Της από **31/10/2024** **Τακτικής Συνεδρίασης του Δημοτικού Συμβουλίου του Δήμου Ρόδου**

Αριθ. Πρακτικού: **27/31-10-2024** Αριθ. Απόφασης: **315/2024**

ΘΕΜΑ 07^ο: Έγκριση μελέτης πρότασης «Εισόδου εξόδου» οχημάτων από την Κ.Μ. 819 γαιών Γενναδίου ιδιοκτησίας της εταιρείας "ΤΝΕΕ ΠΟΛΙΑΣ ΑΕ", σε κτηματολογικό δρόμο για χρήση νέας τουριστικής εγκατάστασης.

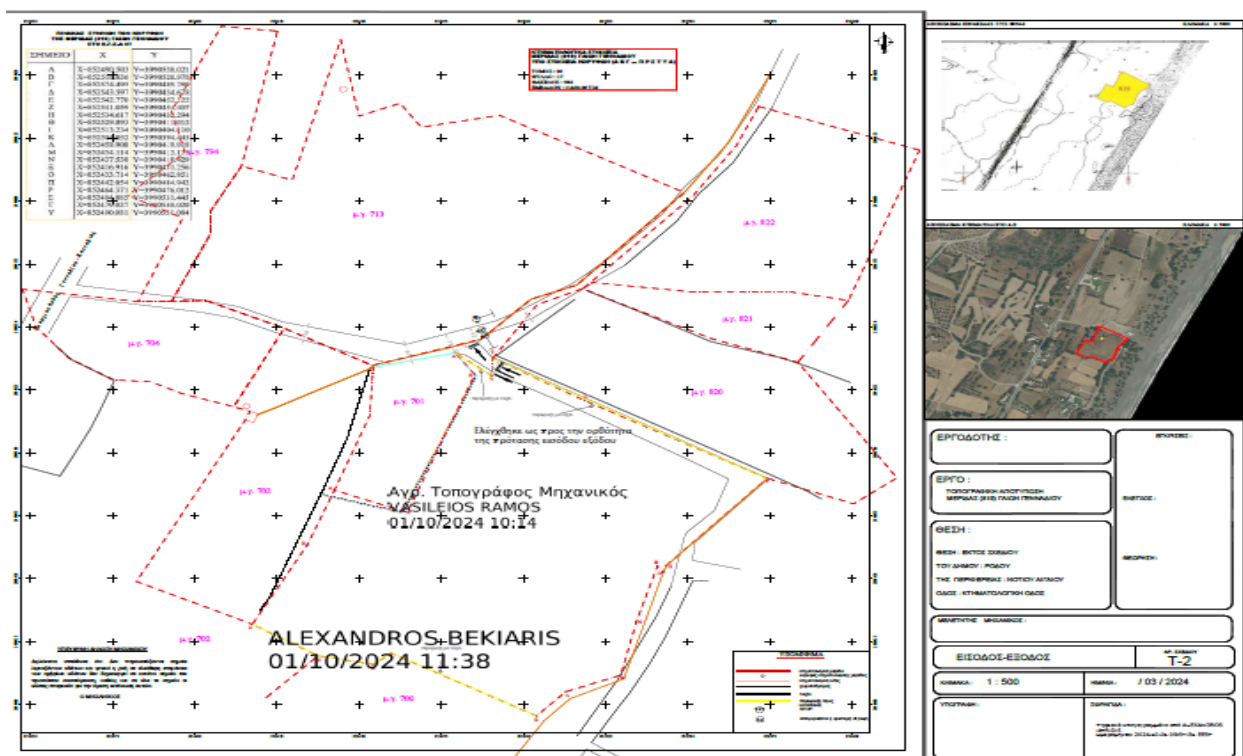
1. Να κατασκευαστεί ένα ενιαίο άνοιγμα εισόδου εξόδου πλάτους 6,00μ. και να τοποθετηθούν οι ρυθμιστικές πινακίδες Ρ-2 και Ρ27.
2. Να γίνει η οριζόντια σήμανση με την αναγραφή της λέξεως STOP
3. Να τοποθετηθεί επαρκής ηλεκτροφωτισμός στα σημεία εισόδου - εξόδου εντός της Κ.Μ. 819 γαιών Γενναδίου
4. Να αποκλειστεί η πρόσβαση οχημάτων στην εγκατάσταση από οποιαδήποτε άλλη θέση
5. Να εφαρμοστούν τα μέτρα συμβολής που αναφέρονται στο σχετικό Α.Α. 11 και εμφανίζονται στο συνημμένο σχέδιο Τ2

Όλα τα ανωτέρω απεικονίζονται αναλυτικά στο συνημμένο και Θεωρημένο Σχέδιο Τ2 του Τοπογράφου μηχανικού Τ.Ε. Ιατρίδη Αλέξανδρου το οποίο δεν θεωρείται από την υπηρεσία μας ως προς την ορθότητα του αλλά **η θεώρηση αφορά αποκλειστικά και μόνο την μελέτη «εισόδου εξόδου οχημάτων».**

- IV. **Να αποκλειστεί η πρόσβαση των οχημάτων στην Κ.Μ. 819 γαιών Γενναδίου από οποιαδήποτε άλλη θέση.** Η μοναδική πρόσβαση των οχημάτων της εγκατάστασης με την οδό θα πρέπει να γίνεται με αυτήν που φαίνεται στο θεωρημένο συνημμένο σχέδιο **Τ2 που συνοδεύει το παρόν έγγραφο της Δ/σης Τεχνικών Έργων και Υποδομών.**

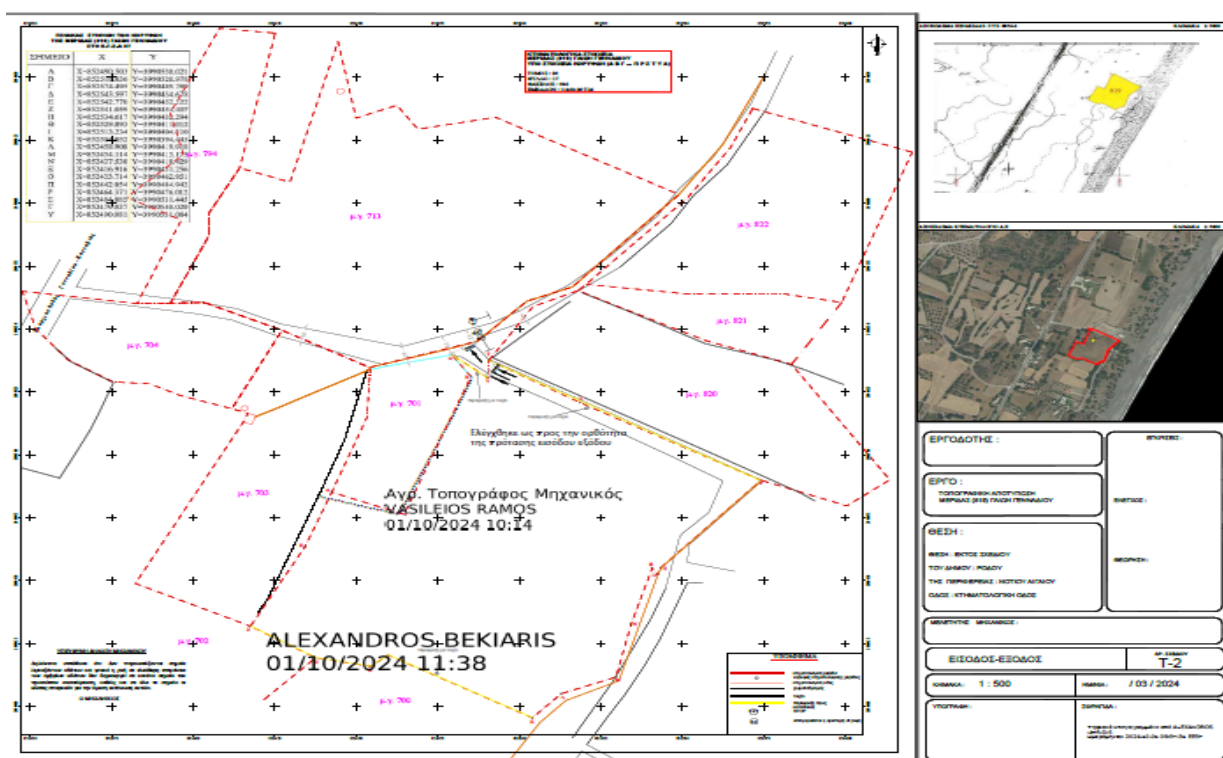
1. Να κατασκευαστεί ένα ενιαίο άνοιγμα εισόδου εξόδου πλάτους 6,00μ. και να τοποθετηθούν οι ρυθμιστικές πινακίδες Ρ-2 και Ρ27.
2. Να γίνει η οριζόντια σήμανση με την αναγραφή της λέξεως STOP
3. Να τοποθετηθεί επαρκής ηλεκτροφωτισμός στα σημεία εισόδου - εξόδου εντός της Κ.Μ. 819 γαιών Γενναδίου
4. Να αποκλειστεί η πρόσβαση οχημάτων στην εγκατάσταση από οποιαδήποτε άλλη θέση
5. Να εφαρμοστούν τα μέτρα συμβολής που αναφέρονται στο σχετικό Α.Α. 11 και εμφανίζονται στο συνημμένο σχέδιο Τ2

Όλα τα ανωτέρω απεικονίζονται αναλυτικά στο συνημμένο και θεωρημένο Σχέδιο Τ2 του Τοπογράφου μηχανικού Τ.Ε. Ιατρίδη Αλέξανδρου το οποίο δεν θεωρείται από την υπηρεσία μας ως προς την ορθότητα του αλλά **η θεώρηση αφορά αποκλειστικά και μόνο την μελέτη «εισόδου εξόδου οχημάτων».**

- IV. Να αποκλειστεί η πρόσβαση των οχημάτων στην Κ.Μ. 819 γαιών Γενναδίου από οποιαδήποτε άλλη θέση. Η μοναδική πρόσβαση των οχημάτων της εγκατάστασης με την οδό θα πρέπει να γίνεται με αυτήν που φαίνεται στο θεωρημένο συνημμένο σχέδιο **Τ2 που συνοδεύει το παρόν έγγραφο της Δ/σης Τεχνικών Έργων και Υποδομών.**
